COMITÉ CONSULTATIF D'URBANISME

10 avril 2024

PIIA - 4825, chemin de la Côte-Saint-Luc
Demande de permis #3003330157

Sous-sol 1

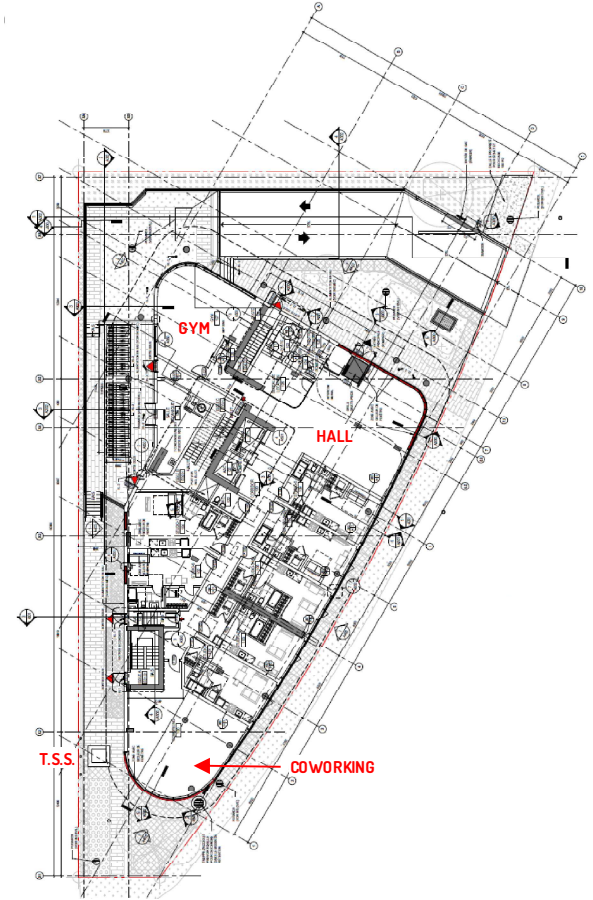
f) L'aire de stationnement intérieure pour vélos est adéquatement signalée et accessible via un parcours distinct de celui des véhicules motorisés.	0	L'accès à l'aire d'entreposage des vélos au niveau SS-1 apparaît difficile et peu convivial (passage exigü, faiblement délimité) - À Réviser.

○	<ul style="list-style-type: none"> 1- Rationaliser l'aménagement des aires d'entreposage des vélos à l'intérieur du stationnement (SS-1) et améliorer la sécurité du parcours cycliste. 2- Préciser la localisation, la hauteur, les détails et les spécifications des clôtures et écrans architecturaux suggérés dans la présentation; privilégier des clôtures ornementales en acier (métaux ouvrés artisanaux). 3- Bonifier l'intégration paysagère du transformateur sur socle (T.S.S.) en cour latérale; 4- Bonifier l'aménagement de l'aire d'entreposage temporaire des déchets localisée en bordure de la voie publique; prévoir bordure et écran végétal le long de la limite de propriété.

- Rationaliser l'aménagement des aires d'entreposage des vélos à l'intérieur du stationnement (SS-1) et améliorer la sécurité du parcours cycliste.
- Préciser la localisation, la hauteur, les détails et les spécifications des clôtures et écrans architecturaux suggérés dans la présentation; privilégier des clôtures ornementales en acier (métaux ouvrés artisanaux).
- Bonifier l'intégration paysagère du transformateur sur socle (T.S.S.) en cour latérale.
- Détailler l'aménagement de l'aire d'entreposage temporaire des déchets localisée en bordure de la voie publique; prévoir à cet endroit une bordure et un écran végétal le long de la limite de propriété.
- Fournir aux fins d'approbation du PIIA un jeu complet des plans d'architecture et de paysage révisés suivant les orientations discutées.

Détail de la résille

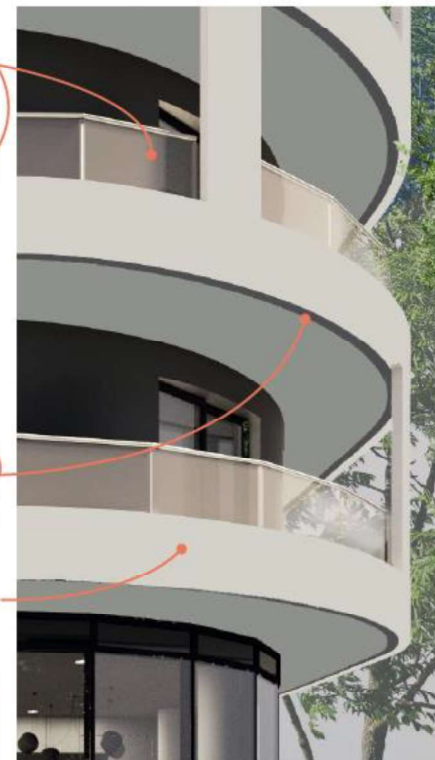
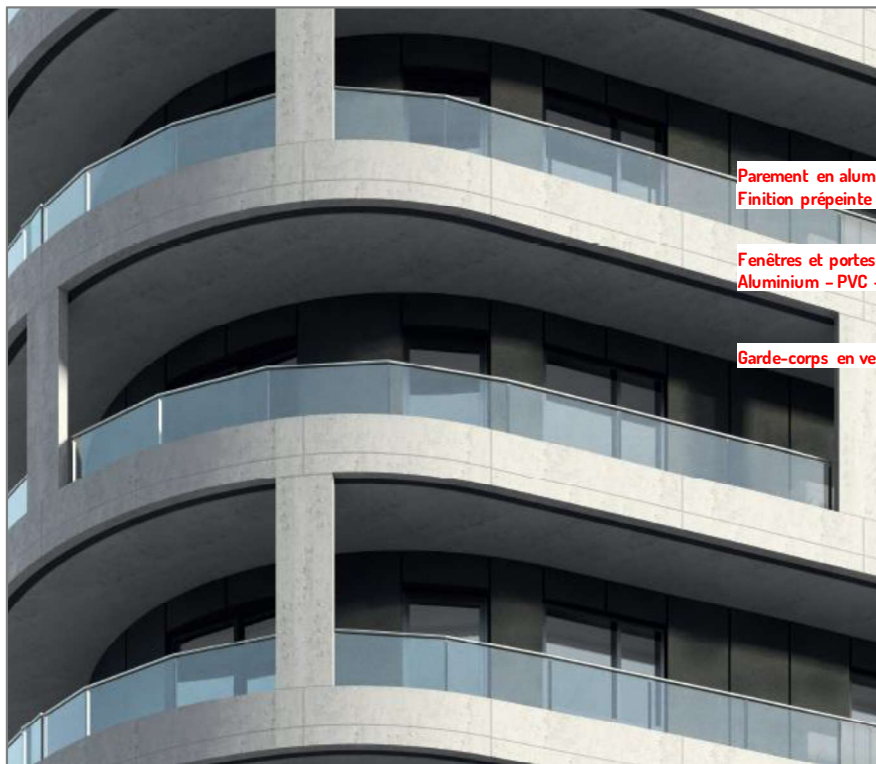
j) Les composantes d'une saillie contribuent à rehausser et mettre en valeur l'expression architecturale du bâtiment.	0	Les balcons en saillie projetés en béton coulé (teint) constituent une resille continue qui confère au bâtiment une expression distinctive et unifiée. La technique de construction privilégiée vise à contrôler avec précision le rendu recherché des courbes présentées dans le concept. ATTENTION: Défi technique pour la mise en oeuvre au chantier du béton architectural.
